Modulo per la presentazione delle osservazioni per i piani/programmi/progetti sottoposti a procedimenti di valutazione ambientale di competenza statale

ID: Codice procedura13034

“Progetto di un nuovo parco eolico, denominato "Energia Sorano", costituito da n.8 aerogeneratori, ciascuno di potenza nominale pari a 6,2 MW, per una potenza complessiva di 43,4 MW da realizzarsi nel comune di Sorano (GR) e relative opere di connessione”

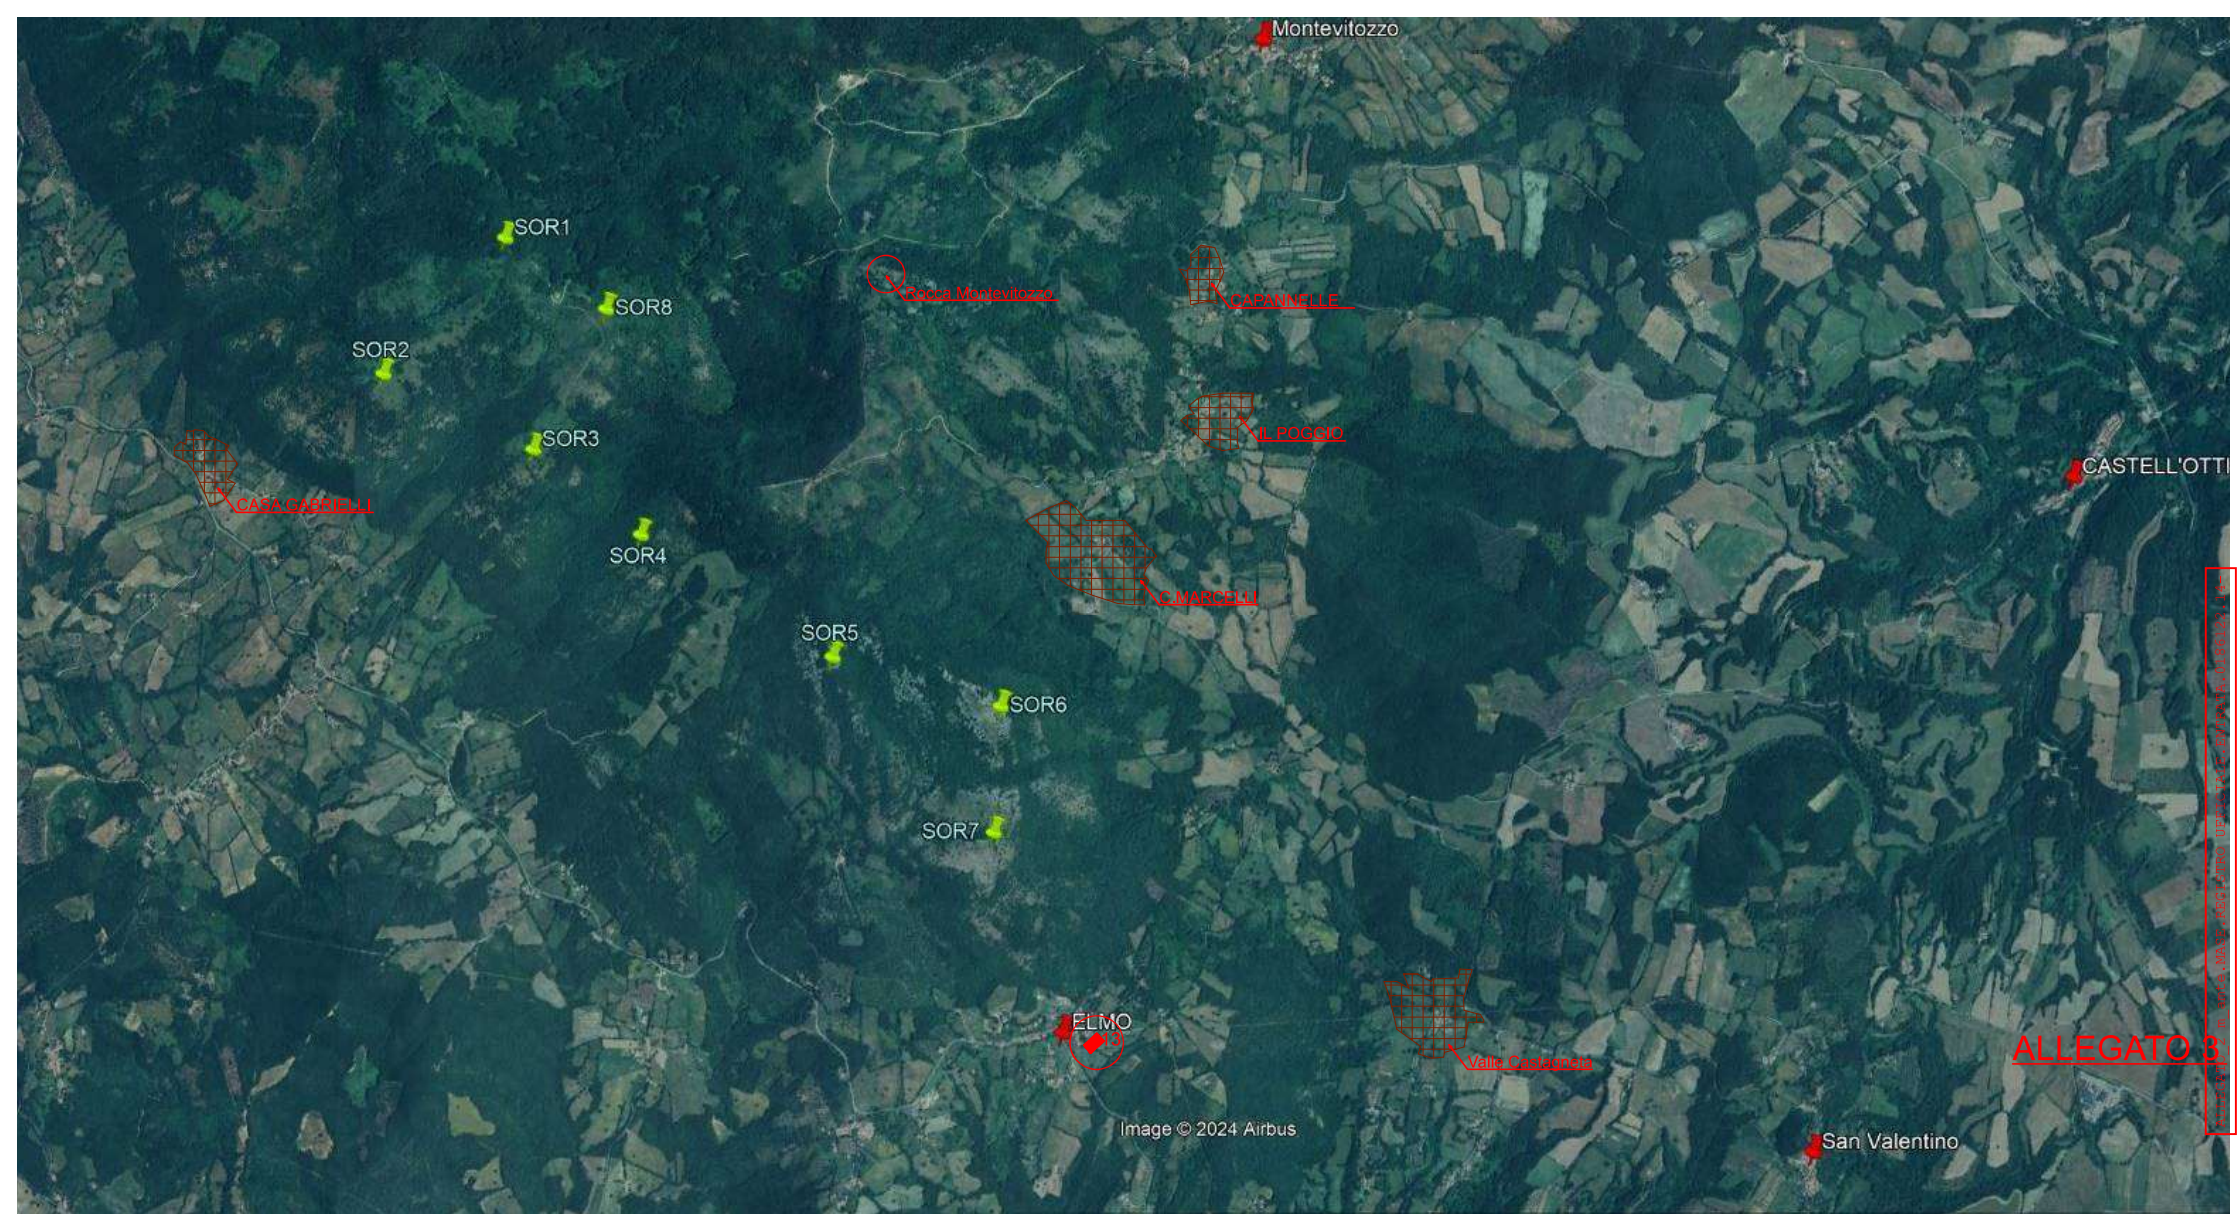
Tutti e otto gli aerogeneratori sono nelle fasce di rispetto di 3 km della Rocca di

Gli aerogeneratori nn. 5, 6 e 7 ricadono nelle fasce di rispetto di 3 km ex art. 136 del CBC “Pertinenze paesaggistiche del Centro Storico e del Nucleo rurale” della località “Valle Castagneta”.

Tutti gli aerogeneratori, tranne il n. 2, ricadono nelle fasce di rispetto di 3 km ex art. 136 del CBC “Pertinenze paesaggistiche del Centro Storico e del Nucleo rurale” delle località “Le Capannelle”, “Zona Marcelli” e “il Poggio”.

Sull’ abitato Elmo impattano gli aerogeneratori nn. 4,5,6 e 7. A riguardo dei numerosi impatti per un’analisi più dettagliata delle distanze da Beni culturali e paesaggistici si rimanda agli Allegati nn. 3 e 4 alle presenti Osservazioni.

Immagine 1. Cumulo di una parte di impianti eolici, fotovoltaici e geotermici industriali in progettazione ed esistenti intorno all’eolico industriale “Energia Sorano”.

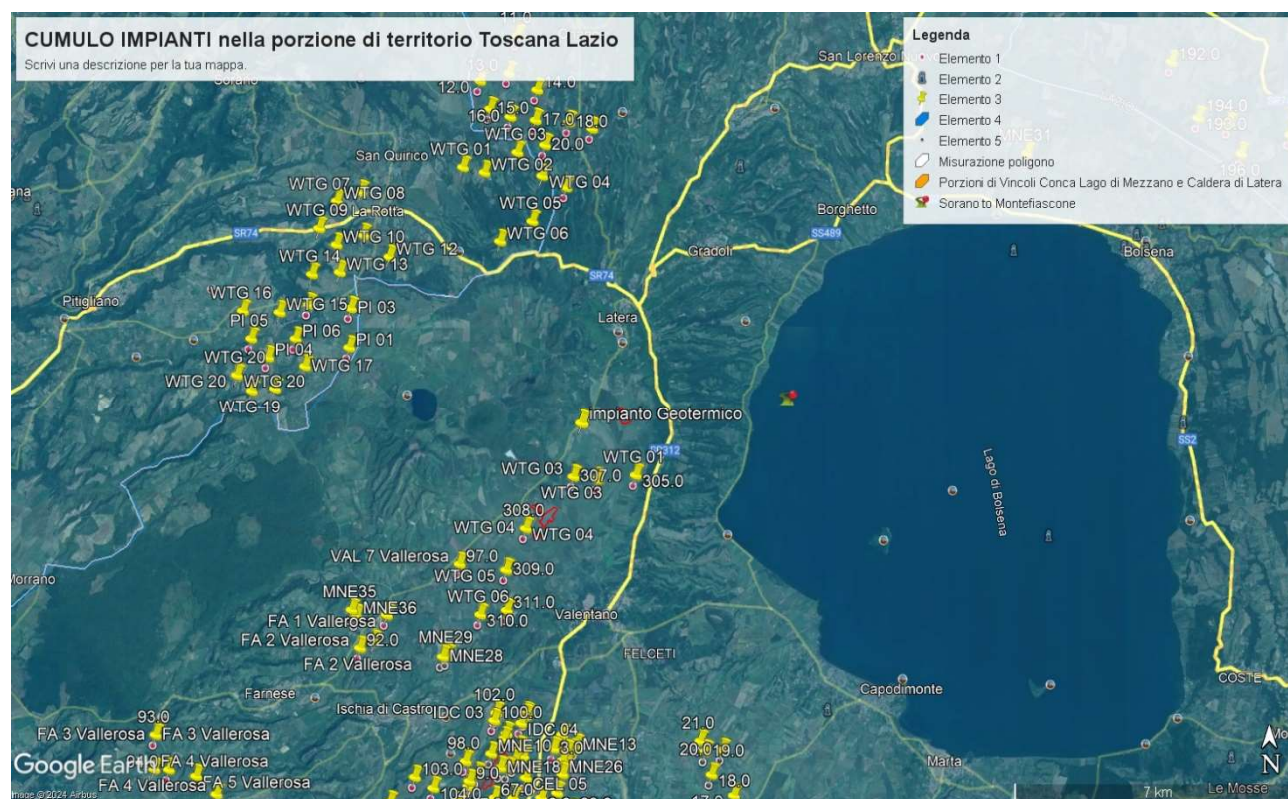
effettuata una valutazione del potenziale impatto visivo e cumulativo non veritiera a dispetto di quanto affermato dalla proponente che sostiene di aver preso in considerazione uno spazio di 10,3 km intorno al suo impianto.

Analisi delle Pale Eoliche in Progetto ed Esistenti

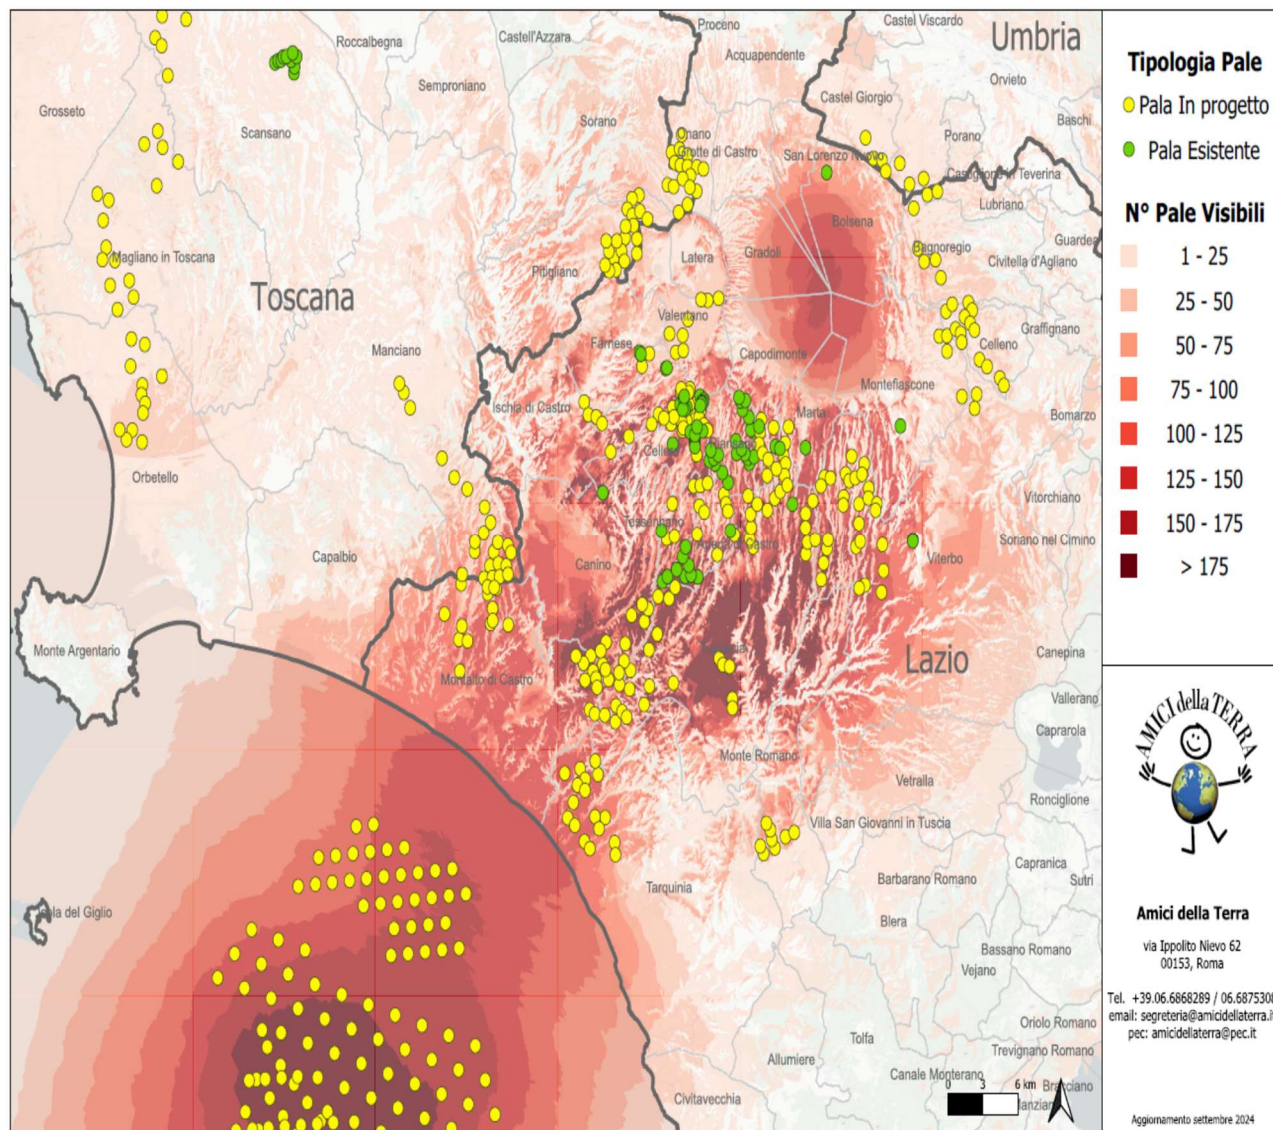
degli impianti eolici tra Toscana e Lazio e quella della loro intervisibilità elaborate dall'Associazione nazionale "Amici della Terra". L'impianto eolico Energia Sorano non compare nelle mappe che sono in corso di aggiornamento. Ma sono ben visibili sia il cumulo degli impianti eolici nella prima mappa e la loro intervisibilità nel territorio nella seconda. Tenendo conto dell'altitudine dell'impianto eolico Energia Sorano è facile immaginare quale sarà l'impatto paesaggistico di aerogeneratori alti 200 e larghi 162 metri.

In questa elaborazione sono visibili **621** pale, di cui **540** in progetto e **79** esistenti. Del totale, **7** ricadono in Umbria, **92** in Toscana e **522** nel Lazio.

Le **540** pale in progetto sono suddivise in **42** progetti, **1** in Umbria, **8** in Toscana e **33** nel Lazio.

Se agli impianti eolici rappresentati qui sopra che non comprendono sia l'impianto eolico Pitigliano di 20 pale e le altre 14 pale del progetto eolico Pian di Morrano - La Rotta e neanche gli 8 aerogeneratori di "Energia Sorano" ad essi si aggiungono le migliaia di ettari (7000 fin'ora) di territorio occupato dagli impianti fotovoltaici e agrivoltaici e dalle altre tipologie di impianti, appare chiaro il numero spropositato degli impianti FER nella bassa toscana e nella Tuscia.

Nell'immagine sono visibili i Siti Natura 2000 Toscana sud - Lazio nord, in rosso la zona di localizzazione dell'impianto. Immagine tratta dal Geoportale nazionale, MASE.

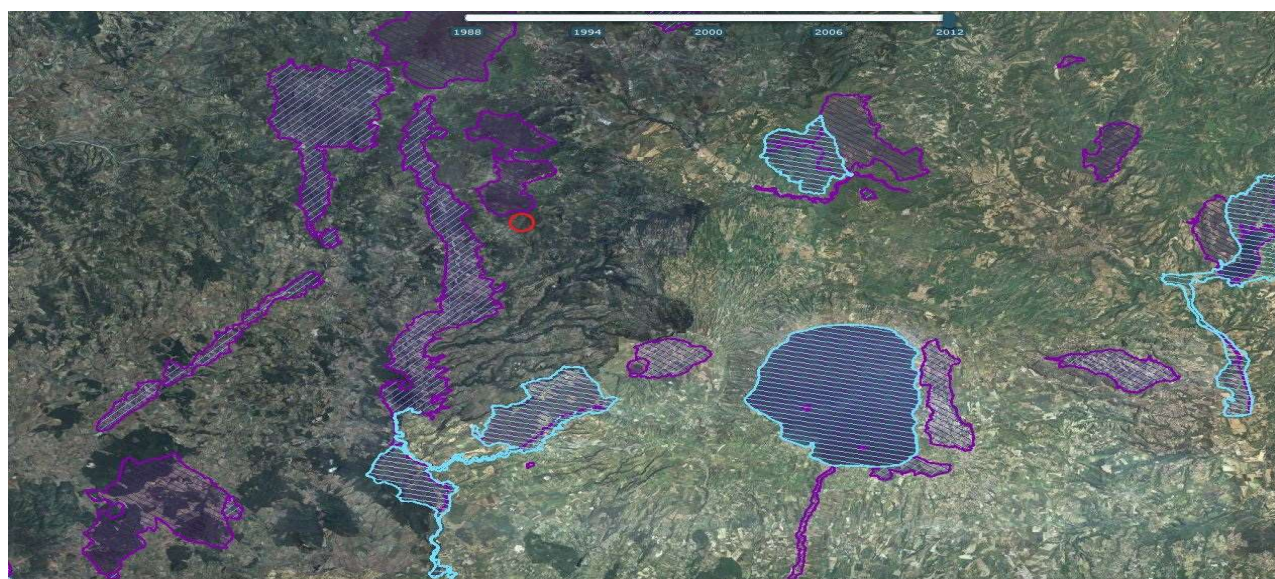
ZSC IT51A0020 Monte Penna, Bosco della Fonte e Monte Civitella: distanza da aerogeneratore più vicino: 200 metri; distanza da altre opere: 100 metri

ZSC/ZPS IT51A0019 Alto corso del Fiume Fiora: distanza da aerogeneratore più vicino 2.6 Km; distanza da altre opere: 2.8 Km.

Si riscontrano infatti distanze veramente ridotte, in alcuni casi di qualche centinaio di metri dalle zone di protezione, per cui appare veramente impropria e tendenziosa l'affermazione che si ritrova costantemente nello studio secondo cui *non esisterebbero interferenze dirette con Siti*

Bird sensitivity map in relation to wind energy development

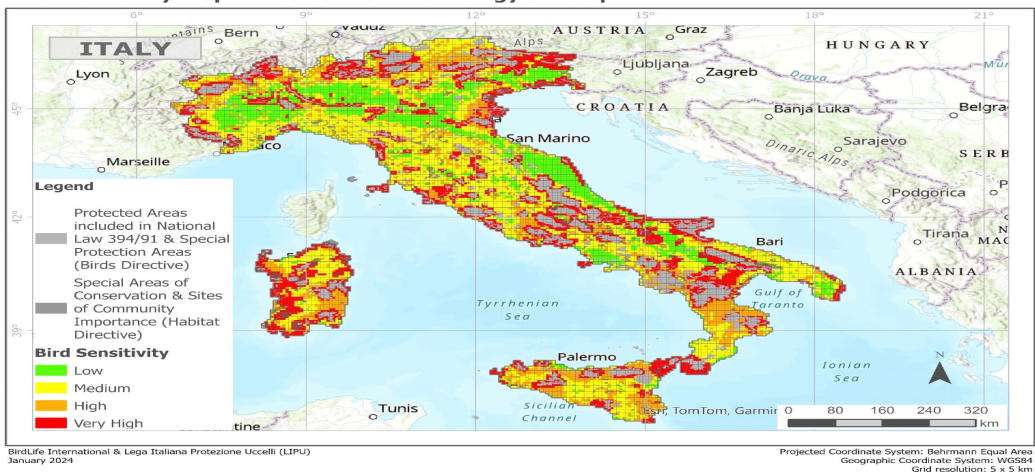
La mappa elaborata dalla LIPU di cui si riproduce anche un particolare è a ulteriore autorevole riprova che l'assenza di interferenze con i siti della Rete Natura 2000 sostenuta dalla proponente è profondamente errata. Infatti dal particolare della mappa, riportato qui sotto, se confrontato con i colori della legenda della mappa completa si evince facilmente che la zona in cui si verrebbe ad insediare l'impianto industriale è a media (giallo), alta (arancione) e veramente alta sensibilità (rosso) per l'avifauna.

Il cerchio blu nell'immagine indica la zona in cui ricadrebbe l'impianto eolico industriale "Energia Sorano".
